**AVIS RELATIF À LA PROTECTION
CONTRE LES EVENTUELS EFFETS NOCIFS ET NUISANCES
PROVOQUÉS PAR LES RAYONNEMENTS NON IONISANTS
GÉNÉRÉS PAR DES ANTENNES ÉMETTRICES STATIONNAIRES**

Commune : PROFONDEVILLE - Exploitant : PROXIMUS

Référence exploitant : 81LUS_00

Rapport n° 1276 / 2025

Figure 1 : Vue en plan des lieux de séjour et des points de contrôle

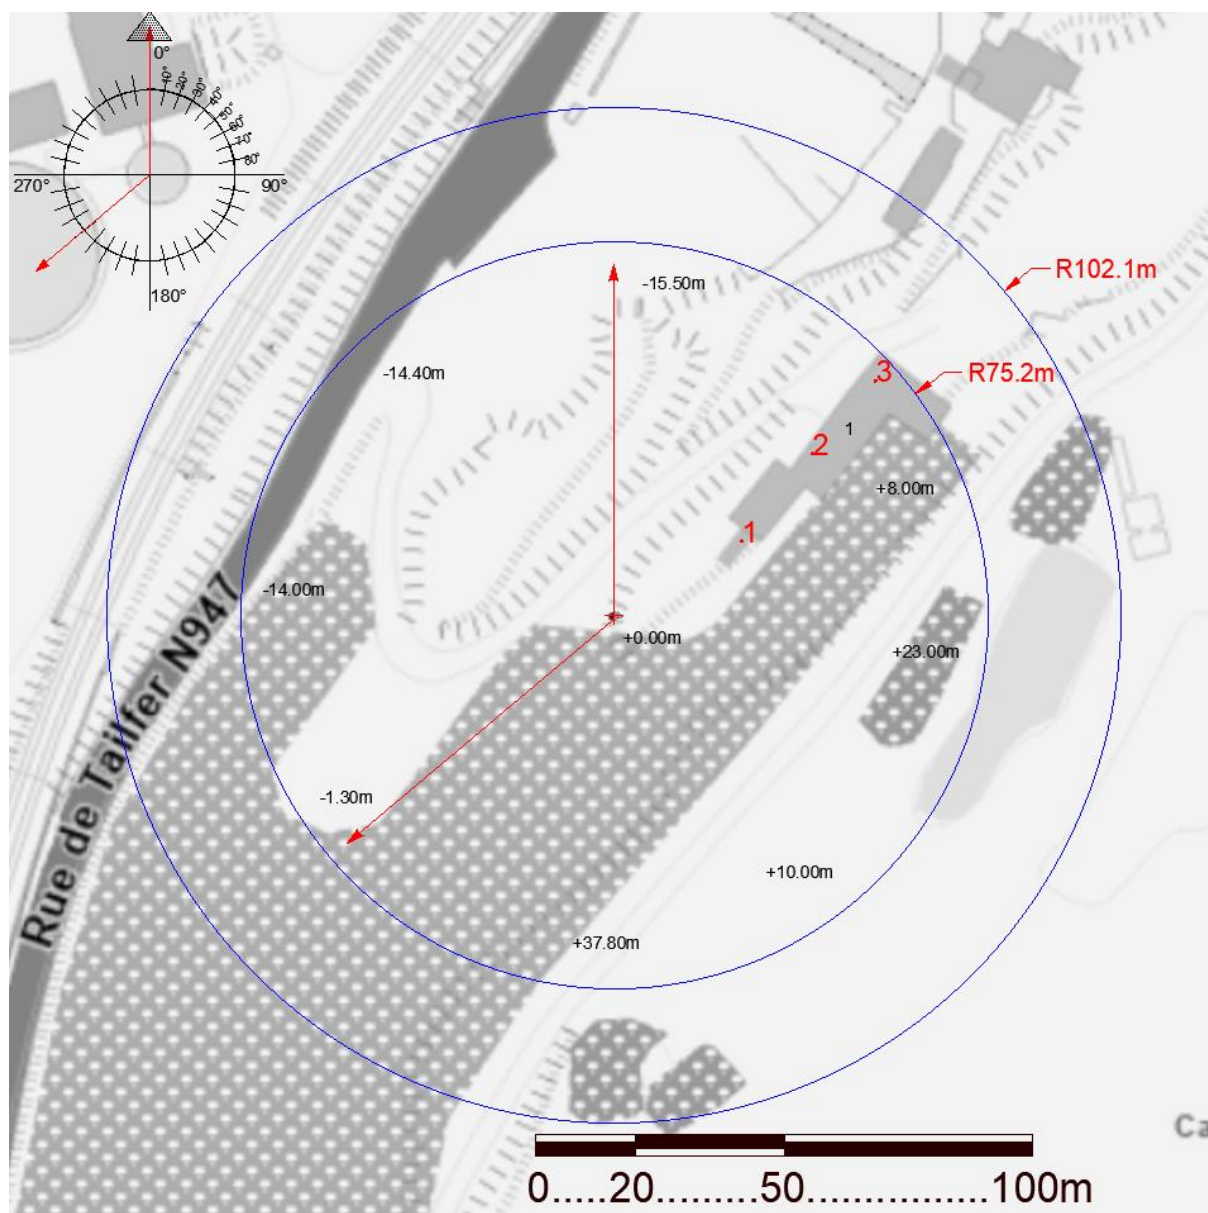
Les fréquences d'émission, la puissance rayonnée par chacune des antennes et leur gain permettent de déterminer le rayon de la zone à analyser. Tout dépassement de la limite par installation est exclu en dehors de cette zone. Le tableau 2 reprend les 35 LS² pour lesquels l'indice d'exposition est le plus élevé. Les différentes colonnes indiquent :

- le numéro du point de contrôle repris sur un des plans de la figure 1;
- le numéro du LS dans lequel se trouve le point de contrôle de la 1^{ère} colonne ;
- l'atténuation d'obstacle prise en compte pour le calcul de l'indice d'exposition dans le LS ;
- le résultat du calcul de l'indice d'exposition.

N° point de contrôle	LS	Atténuation (dB)	Indice d'exposition relatif à la limite par installation IE_i
1	1	3,0	0,591
2	1	3,0	0,320
3	1	3,0	0,188

En ce qui concerne les antennes de l'installation mentionnées dans le tableau 1, la distance maximale à laquelle la limite pourrait être atteinte, à l'extérieur, est égale à 85,4 m. S'il n'y a pas de LS à une distance inférieure, les antennes respectent forcément la limite d'immission.

Dans le cas des LS situés à l'intérieur des bâtiments, une atténuation d'obstacle est prise en compte et il en résulte que la distance maximale à laquelle la limite pourrait être atteinte se réduit à 60,6 m.

Figure 2 : Vue en plan des installations d'antennes dans un rayon de 300 mètres autour de l'installation faisant l'objet de la demande d'avis

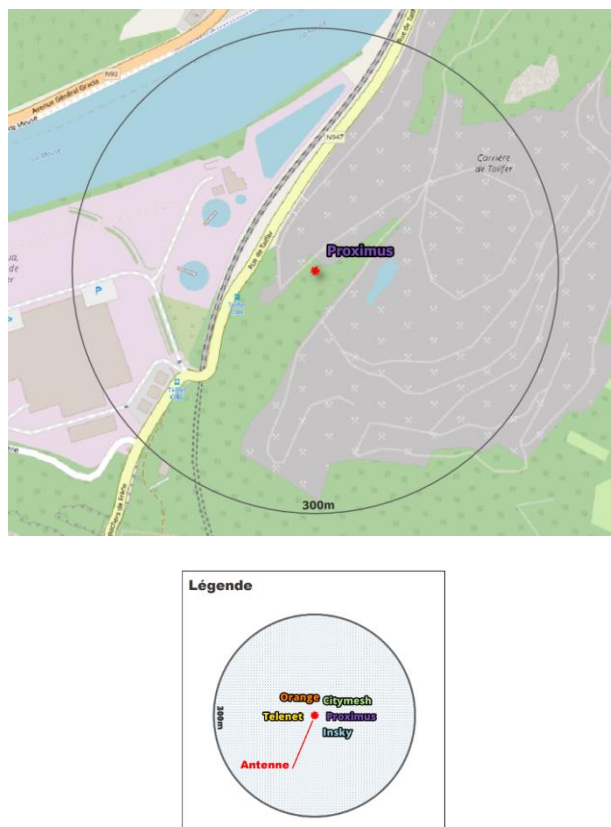
Le plan en projection verticale de la figure 2 indique la localisation des installations d'antennes émettrices stationnaires visées par le décret et situées dans un rayon de 300 mètres autour de l'installation référencée dans le paragraphe 2 et localisée au centre du cercle. Les données de localisation de ces antennes et les avis correspondant sont accessibles via le cadastre en ligne des antennes émettrices stationnaires⁸. Les installations prises en compte dans l'évaluation du respect de la limite cumulative sont les installations d'antennes émettrices déclarées en service par l'exploitant à la date du présent avis, à l'exception de l'installation référencée dans le paragraphe 2 et éventuellement d'autres installations ayant fait l'objet d'une demande d'avis à la même date et qui sont situées à l'intérieur de la zone de 300 mètres de rayon.

- il y a au plus 4 installations d'antennes émettrices stationnaires présentes dans la zone d'évaluation de 300 mètres de rayon représentée dans la figure 2, y inclus l'installation référencée dans le paragraphe 2 : la limite cumulative définie à l'article 4, §2 du décret est nécessairement respectée dans les lieux de séjour à l'intérieur de la zone d'évaluation de 300 mètres de rayon ;

Compte tenu des considérations ci-dessus, il apparaît que l'intensité du rayonnement électromagnétique généré, dans les lieux de séjour situés dans un rayon de 300 mètres autour de l'installation référencée dans le paragraphe 2, par l'ensemble des antennes émettrices stationnaires de l'ensemble des exploitants du même site d'antennes émettrices stationnaires respecte la limite fixée à l'article 4, § 2 du décret.
